Consultazione pubblica Deposito Nazionale dei Rifiuti Radioattivi

Osservazioni ARPA Puglia

Tavolo Tematico 1: Struttura idro-geomorfologica ed eventi meteoclimatici

Figura CE3.1 – Confronto con catalogo ITHACA

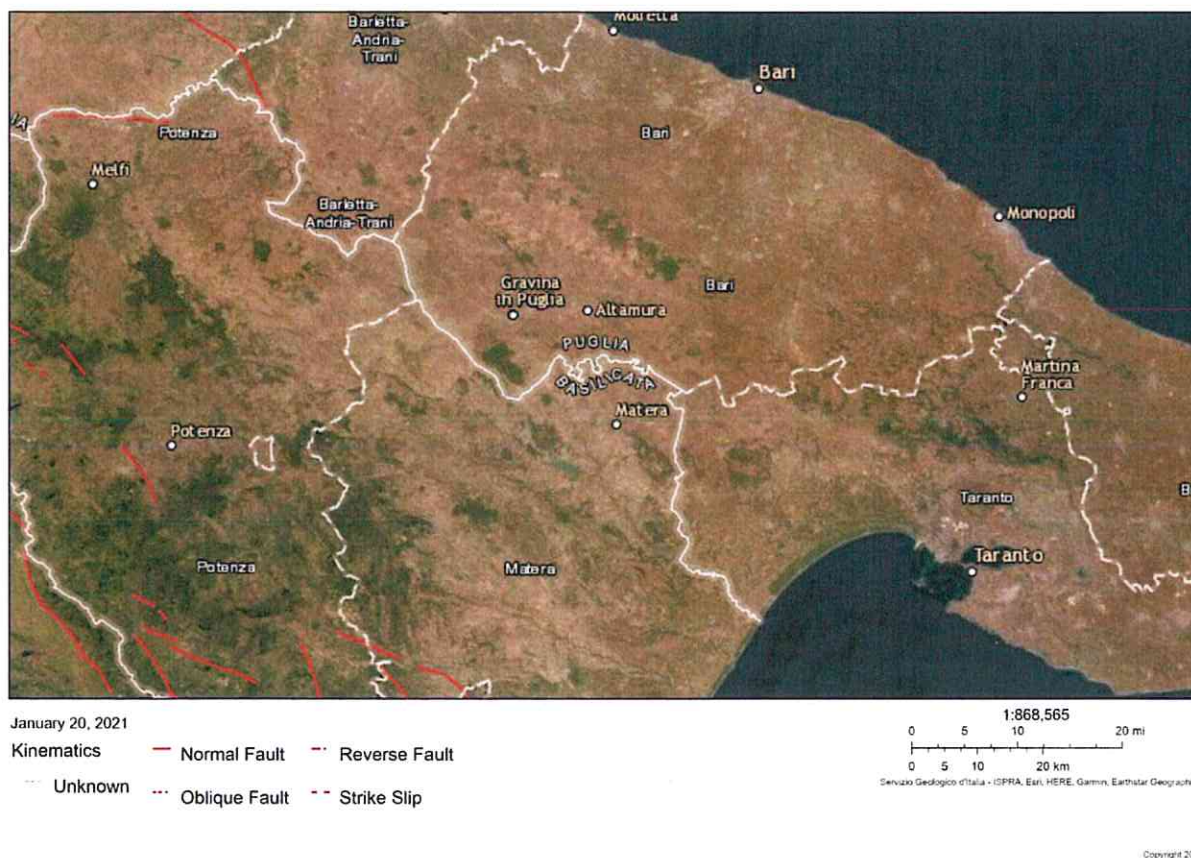
Come visibile dallo stralcio riportato in **Figura CE3.1**, non si segnalano elementi rilevanti per le aree in esame. Fonte <http://sgi2.isprambiente.it/ithacaweb/viewer/>

Figura CE3.4 – Confronto con le aree soggette ad intensa fratturazione riportate nella Carta Giacimentologica della Regione Puglia

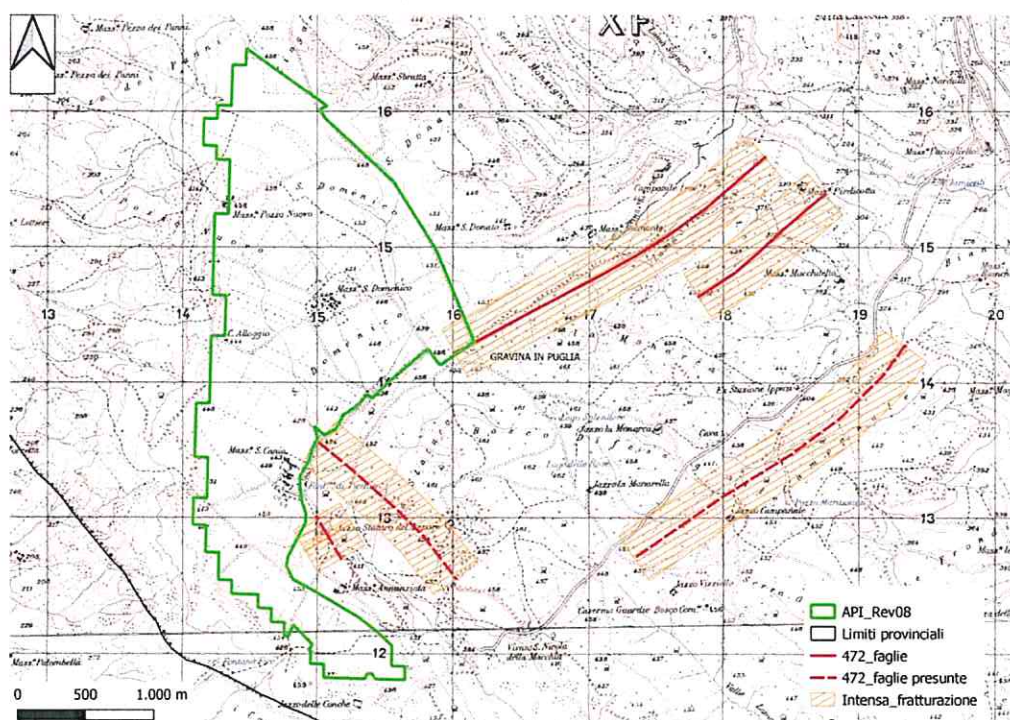
Inoltre, la **Carta Giacimentologica** della Regione Puglia evidenzia che il sito BA-5 compreso nel territorio comunale di Gravina in Puglia, risulta essere lambito da un'Area soggetta ad intensa fratturazione, legata alla presenza di tre faglie (Figura CE3.4). Di queste, una faglia risulta essere "certa" con orientamento NE-SW, le altre due, di minore estensione, allineate secondo la direzione NW-SE, sono state classificate come "faglie presunte" secondo quanto riportato nella Carta Idrogeomorfologica allegata al PAI.

Gravina in Puglia - reticolo Idrografico carta idrogeomorfologica allegata al PAI

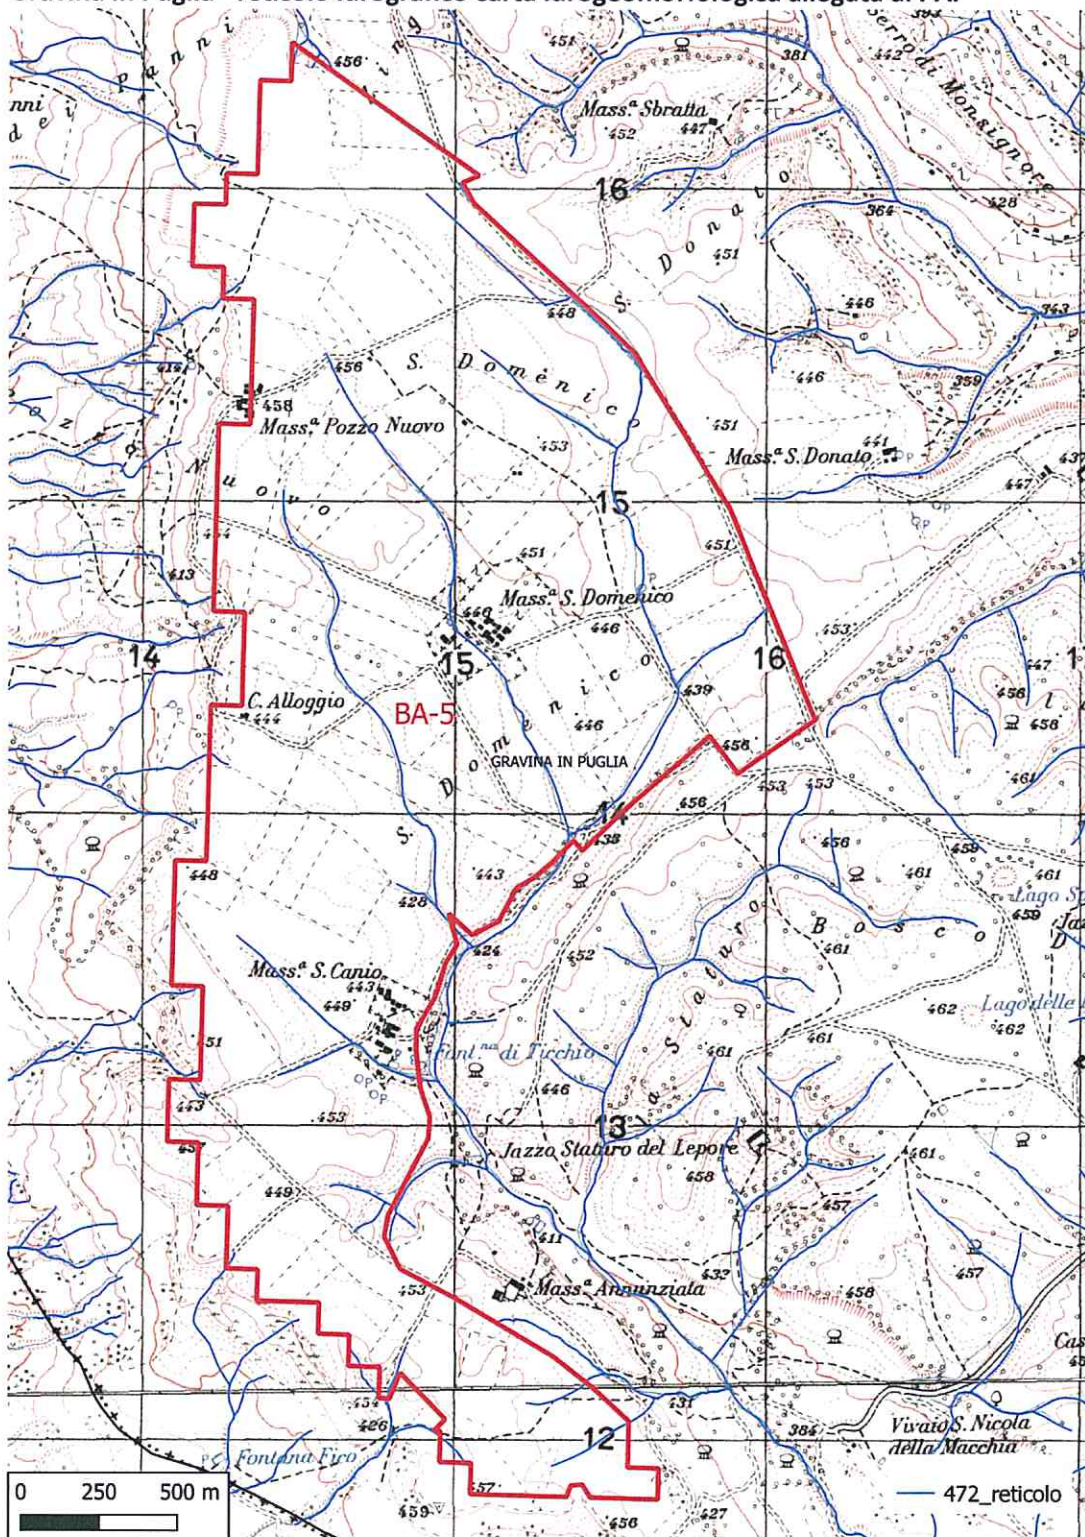
Le API individuate nei comuni di Gravina, Altamura e Laterza ricadono in "Alveo fluviale in modellamento attivo ed aree golenali" (art.6 delle NTA del PAI) ed all'interno delle "fasce di pertinenza fluviale" (art.10 delle NTA del PAI), definite dal reticolo idrografico della Carta Idrogeomorfologica allegata al PAI; pertanto, è necessario acquisire il parere da parte dell'Autorità di Bacino Distrettuale dell'Appennino Meridionale (ex AdB Puglia) previa redazione di studio di compatibilità idrologica ed idraulica.

Giudizio: A differenza di quanto dichiarato da SOGIN, si rileva che le API sono attraversate da numerosi "reticoli minori" e pertanto sono soggette alla disciplina delle fasce fluviali: "Alveo fluviale in modellamento attivo ed aree golenali" (art. 6 delle NTA del PAI) e "fasce di pertinenza fluviale" (art. 10 delle NTA del PAI).

Gravina in Puglia - reticolo Idrografico carta IGM

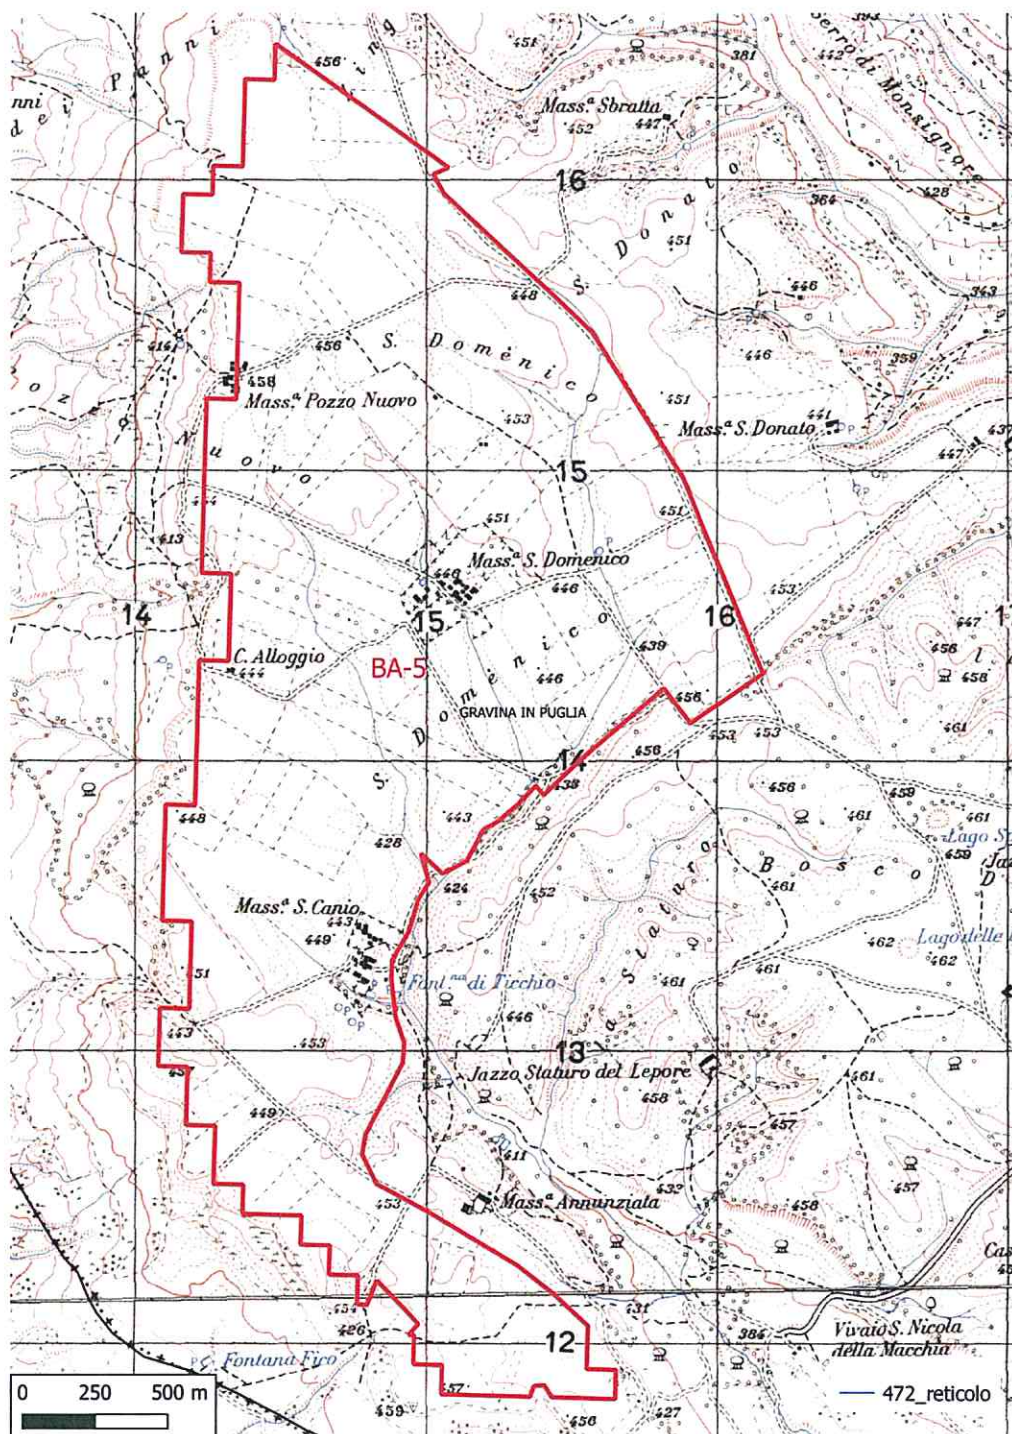
La presenza di tali reticoli trova conferma anche nella carta topografica IGM 1:25.000.

Figura CE5: Estratto carta geologica

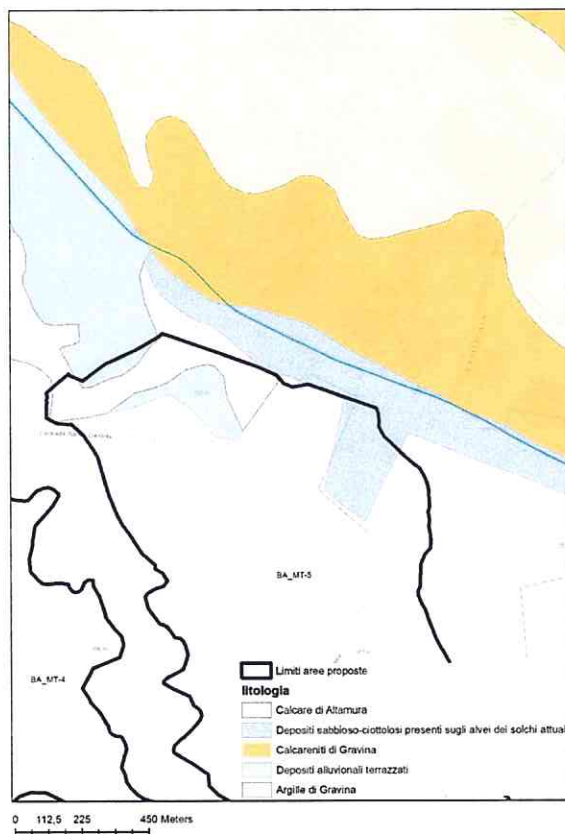
Dall'analisi della Carta Geologica in scala 1:100000 Foglio 189 (figura 5) è risultato che il sito BA-MT 5 include parte di due litologie descritte dalla stessa legenda della Carta come "Depositi alluvionali terrazzati" (colorazione celeste) e "Depositi sabbioso-ciottolosi presenti sugli alvei dei solchi attuali" (colorazione celeste puntinato). I suddetti depositi sono da considerare di età recente o attuali.

Commenti: Ferme restando le competenze e le valutazioni degli altri enti sullo specifico tema, cui in ogni caso si rinvia, ed in base agli elementi a disposizione di questa Agenzia, si ritiene che il criterio previsto dalla Guida Tecnica n.29 non appare rispettato in riferimento alla sola area BA-MT 5, a differenza di quanto dichiarato da SOGIN, in quanto emerge la presenza di depositi risalenti all'Olocene.

Figura CE7 – Acclività.

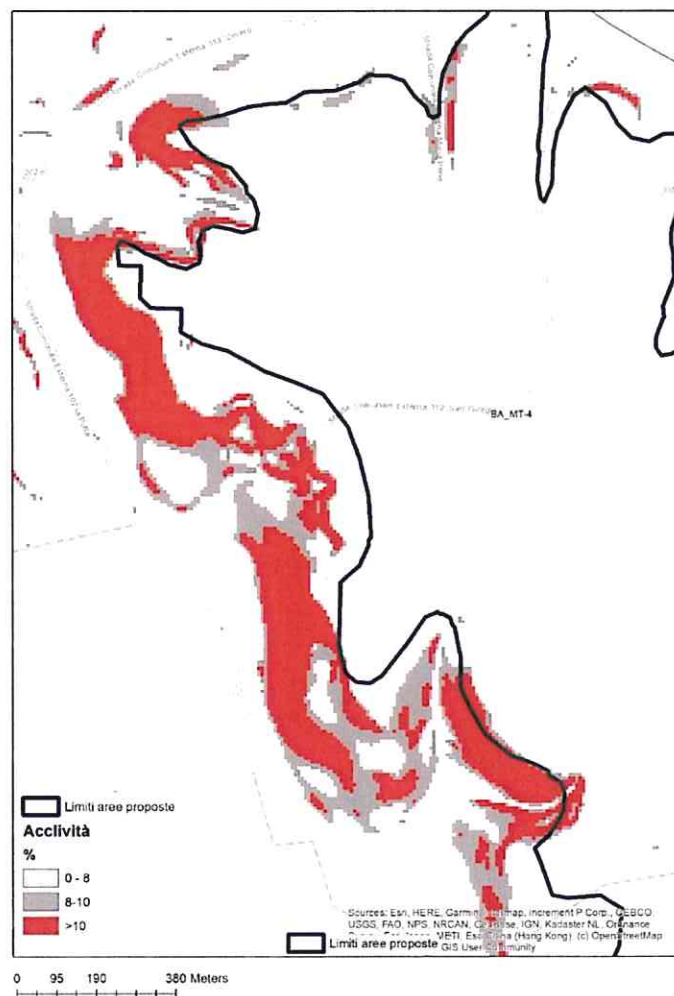
Si sottolinea che occorre porre attenzione alla richiesta del criterio, infatti esso basa l'esclusione delle aree con presenza di versanti che abbiano pendenza media maggiore del 10% e non fa riferimento, invece, alla media della pendenza che deve avere l'area (come invece descrive il proponente).

Commenti: Ferme restando le competenze e le valutazioni degli altri enti sullo specifico tema, cui in ogni caso si rinvia, ed in base agli elementi a disposizione di questa Agenzia, con le premesse di cui sopra, per l'area BA-MT04 si osserva che la parte Ovest del sito risulta intersecare versanti con pendenze superiori al 10%, così come visibile nella carta delle acclività (Figura CE7); tale criticità non emerge per le restanti aree proposte da SOGIN. Si ritiene dunque non vi siano le condizioni per confermare la dichiarazione riportata da SOGIN per l'area BA-MT04, e dunque che il criterio previsto dalla Guida Tecnica n.29 per tale area non appare rispettato.

Figura CE14.1 – Area BA_MT-4 e Fonti individuate nella cartografia IGM

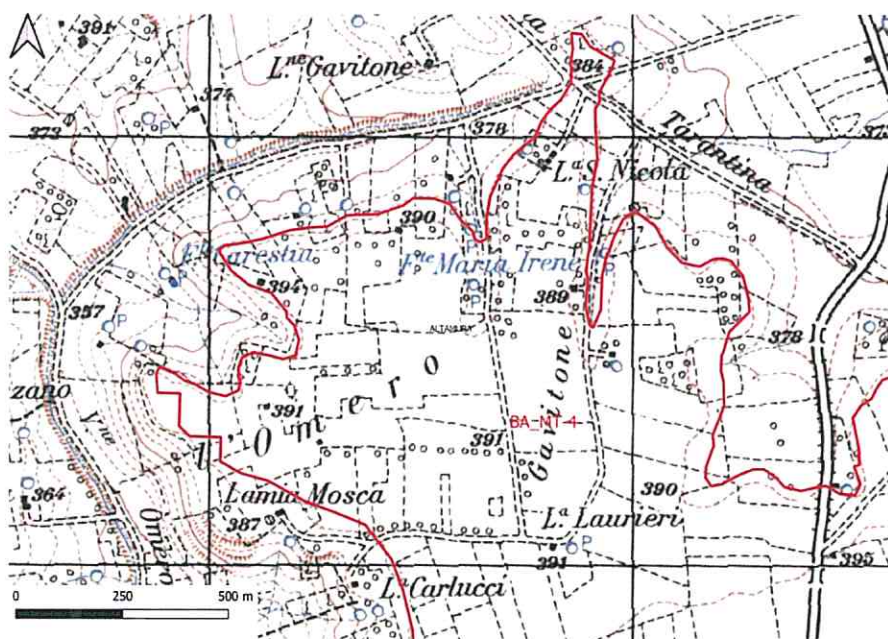
Consultando il portale WebGIS dell'Autorità di Bacino Distrettuale dell'Appennino Meridionale relativo alla Carta Idrogeomorfologica della Puglia (http://webgis.adb.puglia.it/geomorfologica/map_default.shtml) si rileva che in prossimità dell'area identificata da SOGIN con "Area BA_MT-4" è segnalata la presenza di una sorgente, sull'IGM 1:25.000 identificata come "Fonte Carestia". Questa sorgente si colloca immediatamente all'esterno della suddetta perimetrazione, tuttavia all'interno di essa, sempre sulla stessa cartografia IGM è possibile identificare la segnalazione di un ulteriore punto denominato "Fonte Maria Irene", come rappresentato nella seguente **Figura CE14.1**.

Figura CE14.2: Individuazione dei pozzi perenni indicati nella tavoletta IGM in prossimità dell'API TA_MT-17.

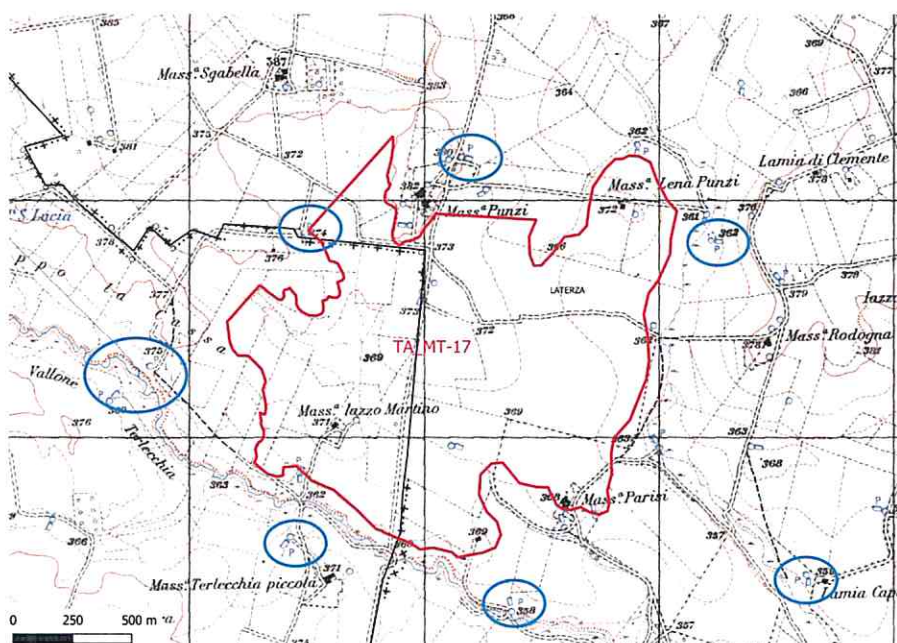
Analogamente per le due API: TA_MT-17; TA_MT-18 nel Comune di Laterza, la carta IGM segnala la presenza di Fontane e di numerosi pozzi perenni (Figura CE14.2-3) ad indicare la presenza certa nell'area di un acquifero significativo per essere utilizzato ai fini irrigui.

Figura CE14.1 – Aree di tutela quali-quantitativa individuate nel PTA

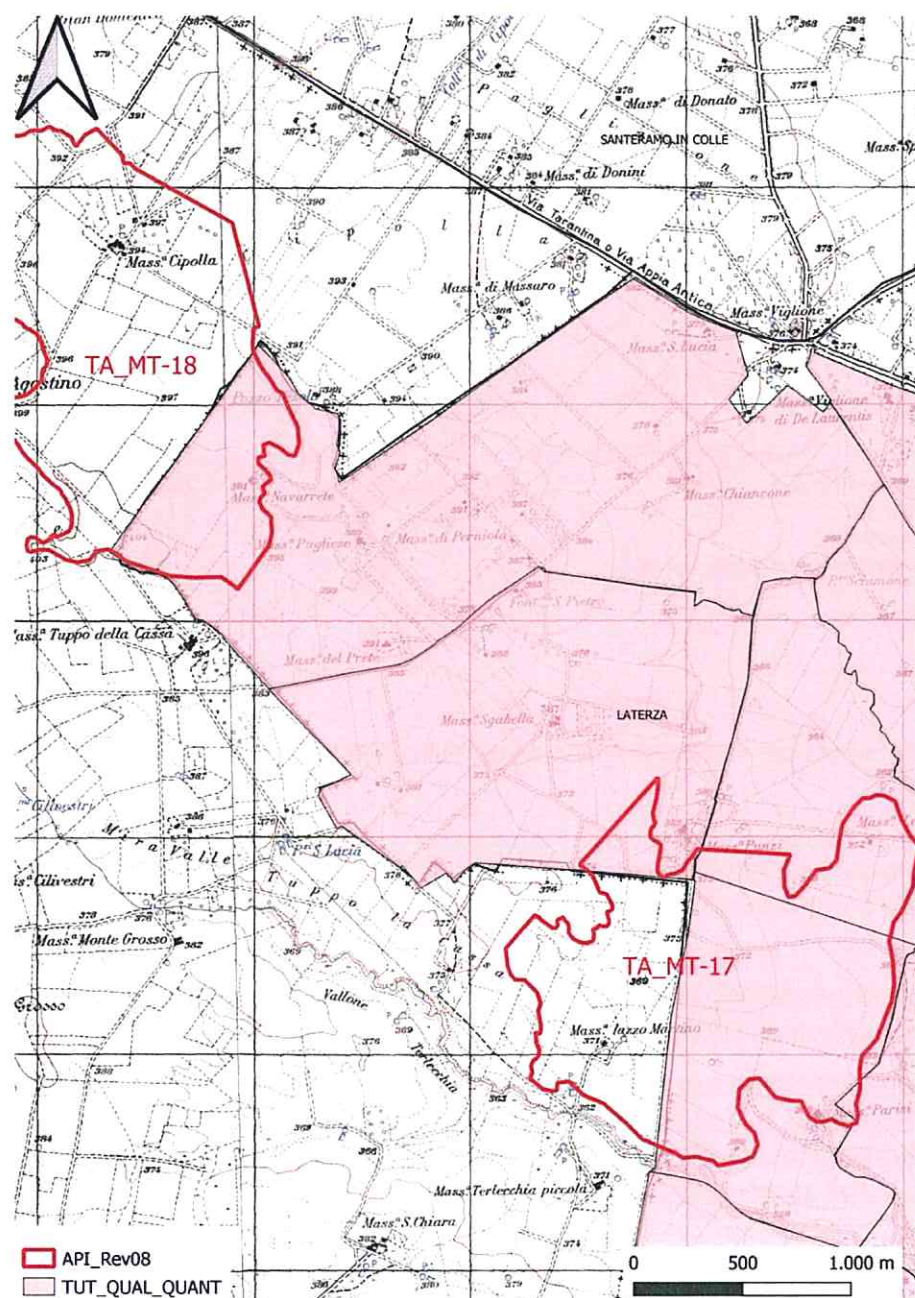
Con particolare riferimento alle API TA_MT-17 e TA_MT-18, che interessano il territorio di Laterza, si osserva che esse ricadono nell'area di tutela quali-quantitativa degli acquiferi carsici della Murgia e del Salento, individuata nel PTA (rif. Tavola C06). Si tratta di aree di vincolo d'uso degli acquiferi (Figura CE.14.1).

Si segnala, inoltre, che le API TA_MT-17 e TA_MT-18 ricadono nell'area di tutela quali-quantitativa definita dal Piano di Tutela delle Acque (PTA).

Figura CE14.2 – Bacino idrogeologico del Fiume Tara (Maggiore e Pagliarulo, 2004⁵).

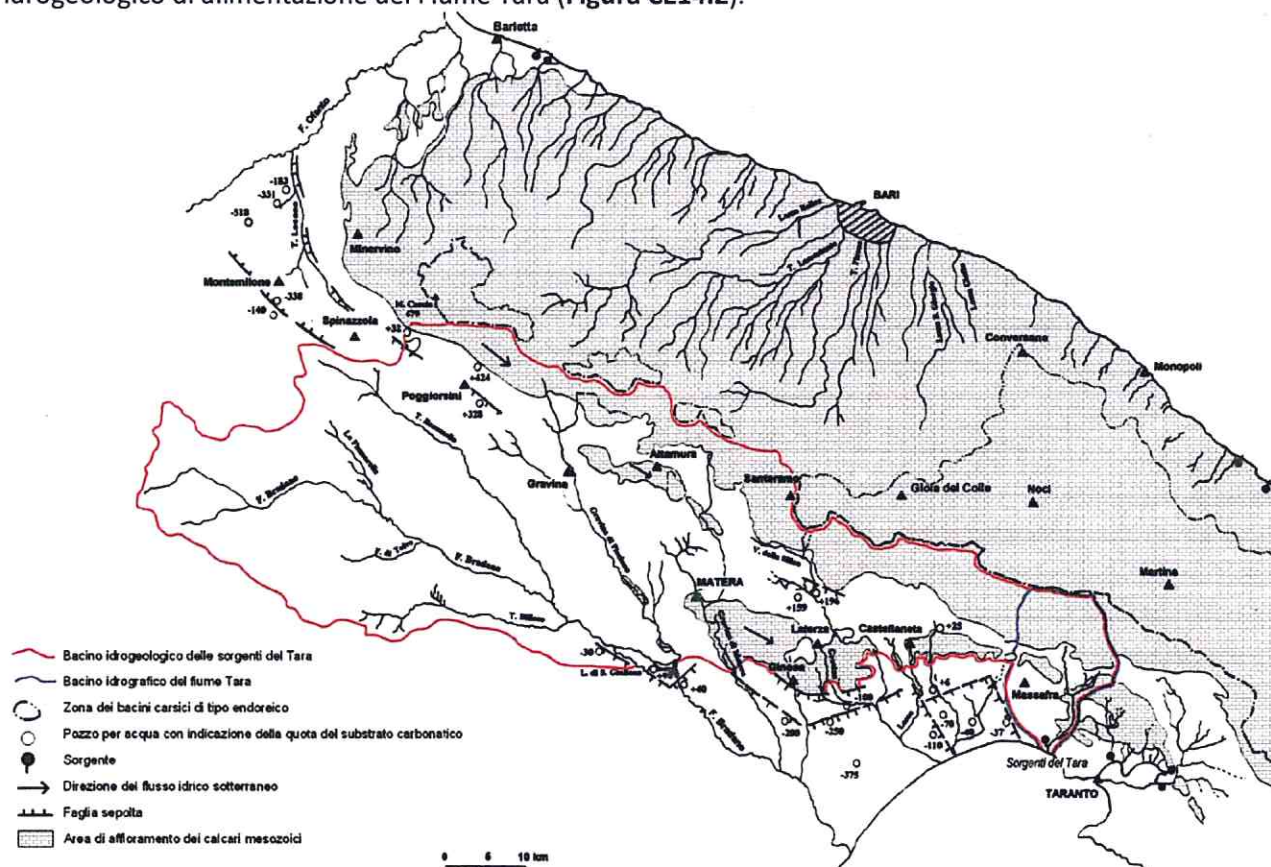
Si rappresenta inoltre che i 5 siti individuati all'interno della Regione Puglia ricadono all'interno del Bacino idrogeologico di alimentazione del Fiume Tara (Figura CE14.2).

Giudizio: Contrariamente a quanto indicato da SOGIN, le API ricadono all'interno di un'importante zona di alimentazione dell'acquifero carbonatico profondo appartenente al Bacino idrogeologico di alimentazione del Fiume Tara.
